MODIFICAZIONE DEL CONTRATTO "OPERE LOTTO 5" LOTTO 1
PERIZIA DI VARIANTE N°5

Contratto Rep. n.141089 Fasc. n. 47418 del 01/06/2022, registrato presso l'Uff. Territoriale di Bologna il 10/06/2022 al n.28631, relativo a "Opere Lotto 5" - Lotto 1 Tecnopolo di Bologna (stipulato con il RTI STRABAG spa – SITE spa e Gianni Benvenuto spa) e successive modifiche e integrazioni.

R01 RELAZIONE

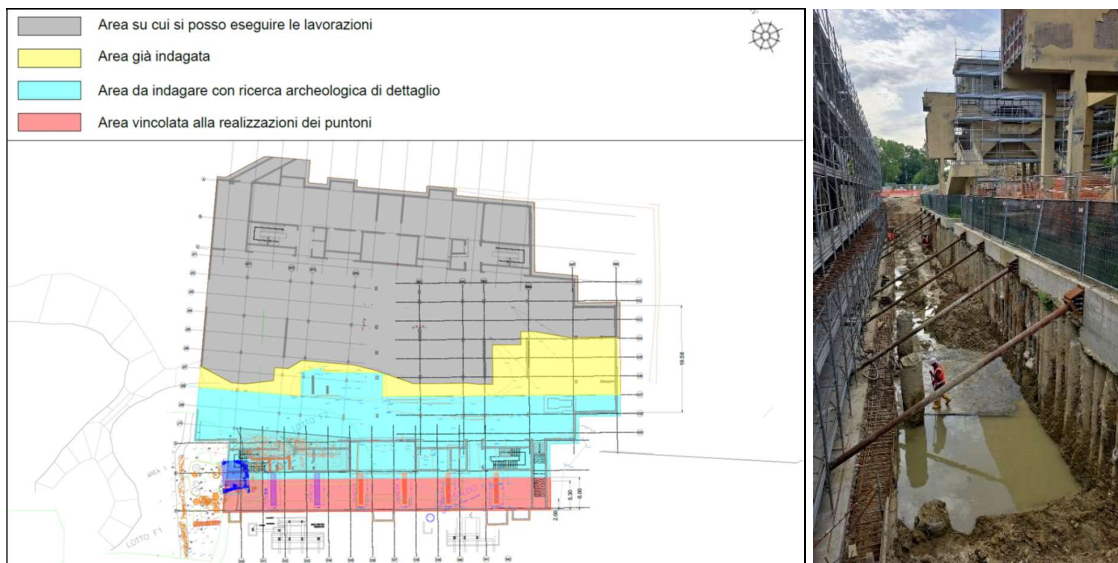
Con nota della Soprintendenza prot. 16758 del 27.05.2024 per autorizzazione, ai sensi dell'art. 41, comma 4 del D.Lgs. 36/2023 e dell'art. 4 del D.P.C.M. 14/02/2022, alla rimozione in scavo delle strutture murarie di interesse archeologico oggetto di ritrovamento, con le seguenti prescrizioni:

“la rimozione in scavo delle strutture murarie dovrà avvenire fino all'esaurimento del deposito archeologico relativo sull'intera superficie da esse occupata (circa 30 cm di profondità); la rimozione dovrà avvenire nel pieno rispetto della normativa di sicurezza vigente, con metodo stratigrafico, da parte di archeologi professionisti, con documentazione grafica e fotografica delle singole fasi; solo dopo la rimozione in scavo delle strutture archeologiche, per il proseguimento delle indagini che dovranno esaurire il deposito archeologico, le indagini dovranno proseguire salvaguardando il fronte

*meridionale dell'area di intervento mediante la realizzazione della scarpata di contenimento per la sicurezza statica delle paratie;
lo scavo archeologico nella porzione meridionale verrà completata in seguito alla messa in sicurezza della paratia di contenimento”.*

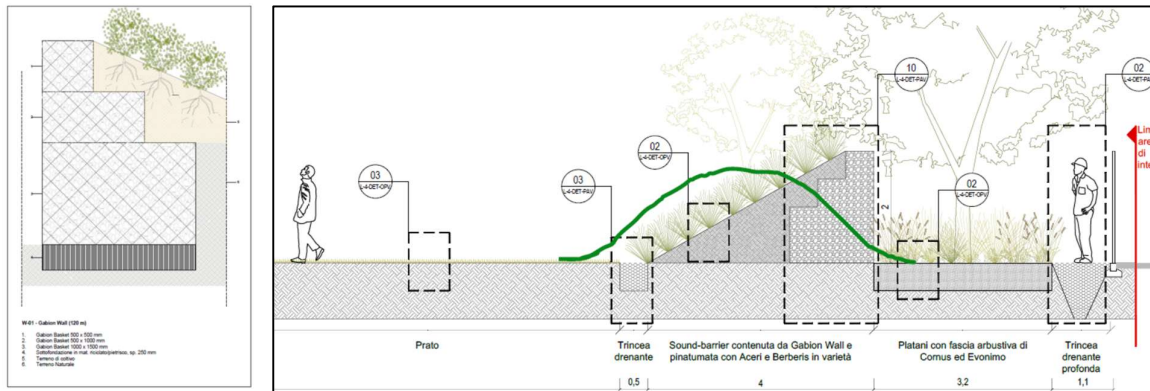
Il giardino fronte Stalingrado secondo le previsioni progettuali tese ad ospitare in via esclusiva spazi per COPERNICUS sostituiva "parte di un altro lotto nel quale era previsto un edificio", difatti il progetto approvato nella CDS del 2020 "comprende alcune porzioni di verde: una più significativa nell'angolo nord est (un "giardino" alberato che ha sostituito l' Edificio F a torre previsto nel progetto originario per l'area, e non più previsto)".

Riguardo il suddetto giardino si prevede una rivisitazione introducendo alcune semplificazioni costruttive in virtù del fatto che l'edificio F2 non è più destinato in via esclusiva a COPERNICUS ma ad una serie di enti di ricerca come da indirizzi della Delibera della Giunta Regione E-R del luglio 2024, il suddetto giardino potrà essere messo a disposizione dell'intero Tecnopolo pertanto sostituendo la gabbionata di separazione con una collina in terreno sagomato piantumato a giardino che pur mantenendo il filtro verso via Stalingrado consente una permeabilità visiva per chi vive gli spazi esterni del Tecnopolo mantenendo le alberature principali e la conformazione planimetrica del giardino ma riducendo le piantumazioni arbustive minori.

Tale situazione prevedrebbe la possibilità di realizzare la Torre F3 come da Masterplan originario e pertanto il cosiddetto "giardino dei ricercatori" sarebbe interessato in gran parte dal sedime del futuro fabbricato F3 come evidenziato nella planimetria sopra riportata.
